新竹縣政府工程查核代表照片表

工程名稱：107 年度新竹縣合興森林愛情園區營造計畫

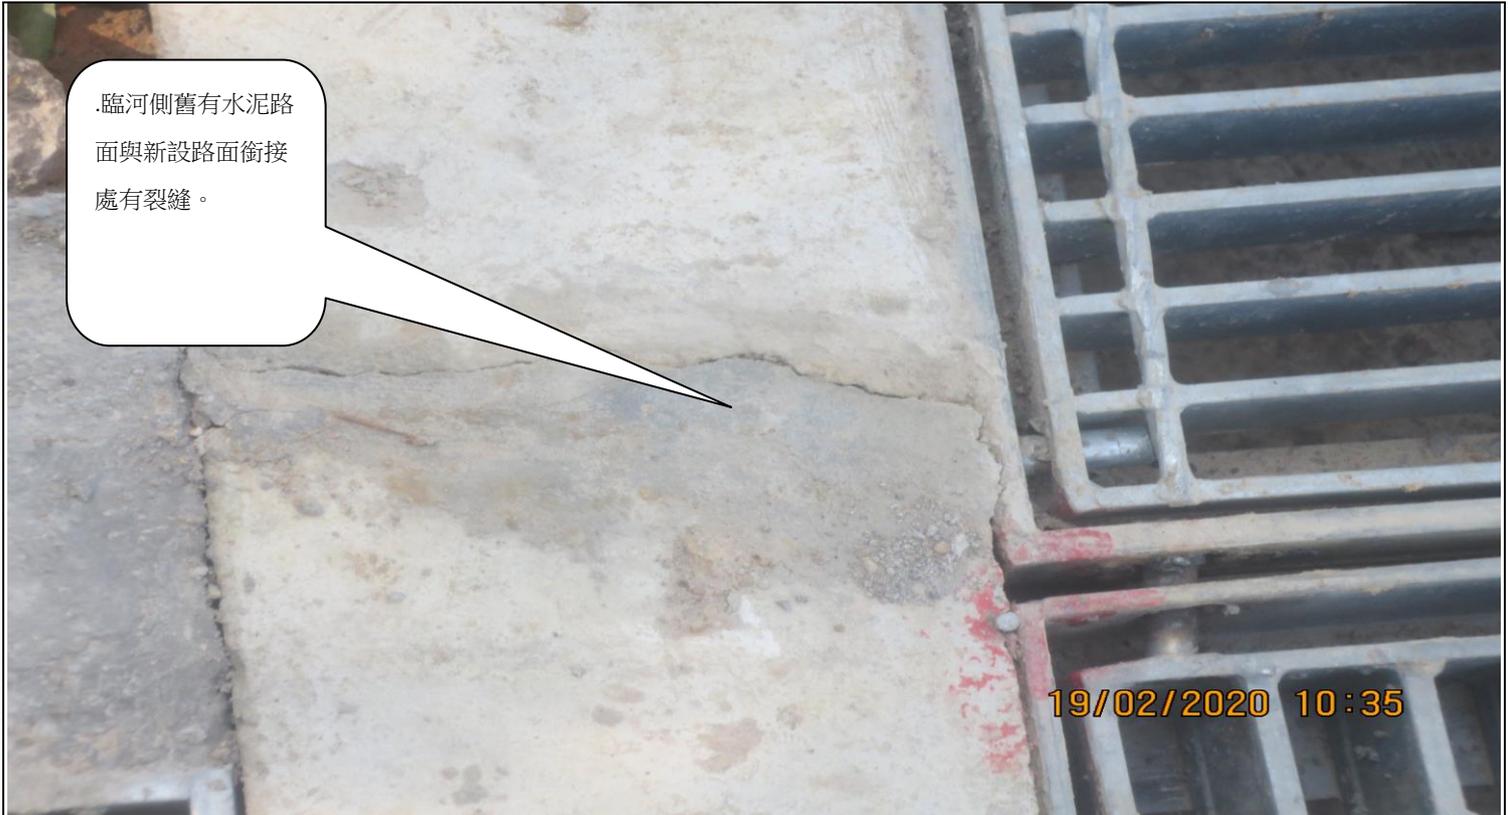
臨河側舊有水泥路面與新設路面銜接處有裂縫。

臨河側舊有水泥路面與新設路面銜接處有裂縫。

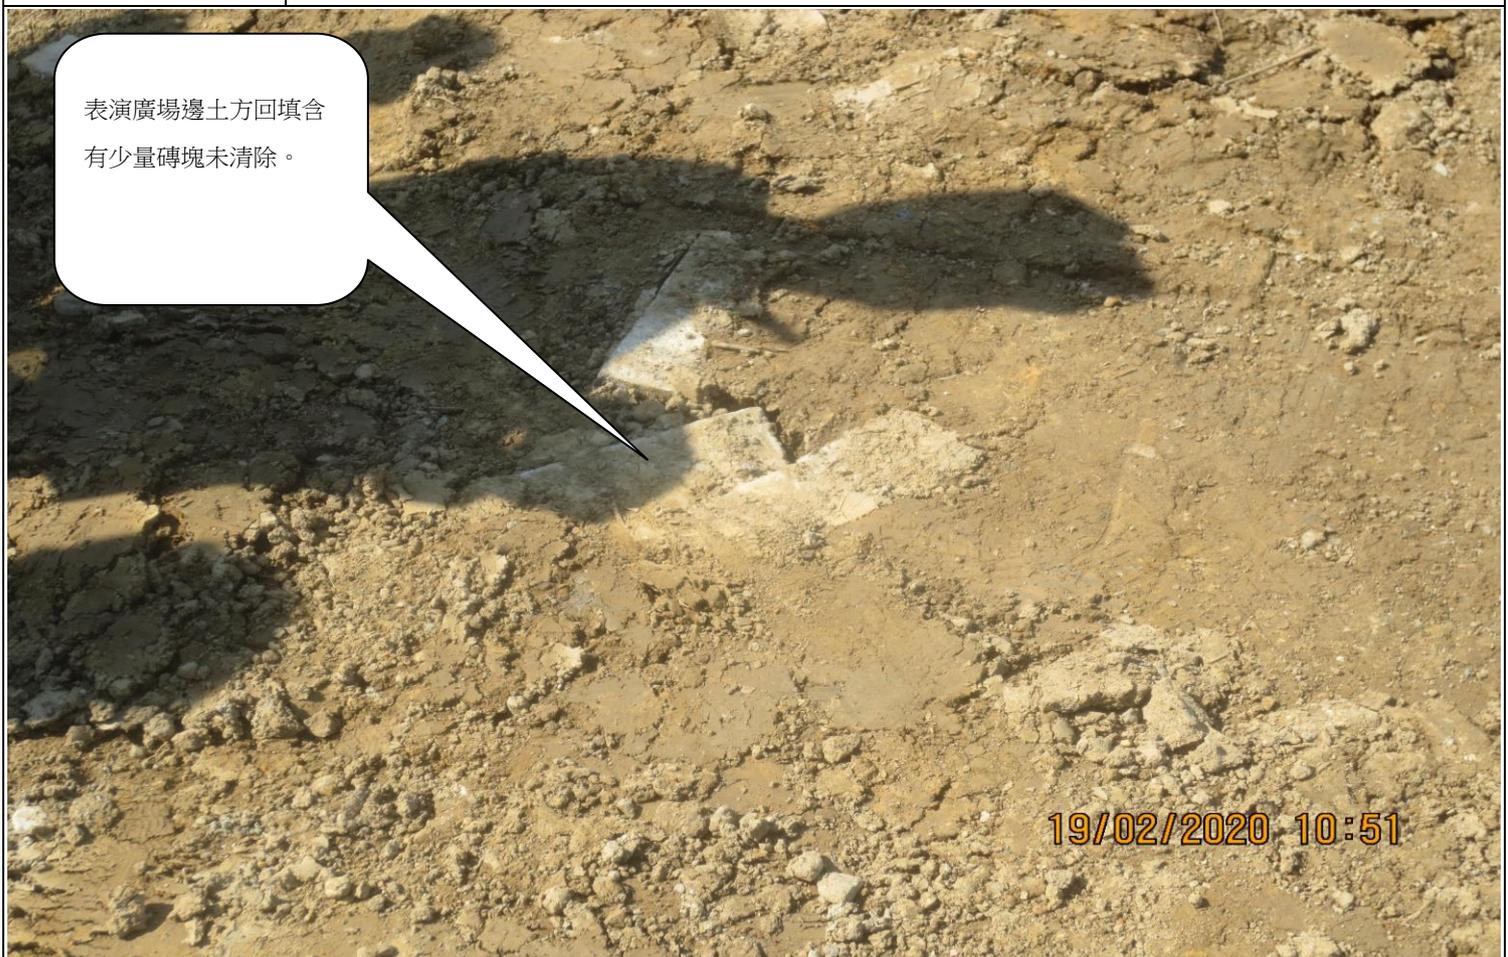
表演廣場邊土方回填含有少量磚塊未清除。

表演廣場邊土方回填含有少量磚塊未清除。
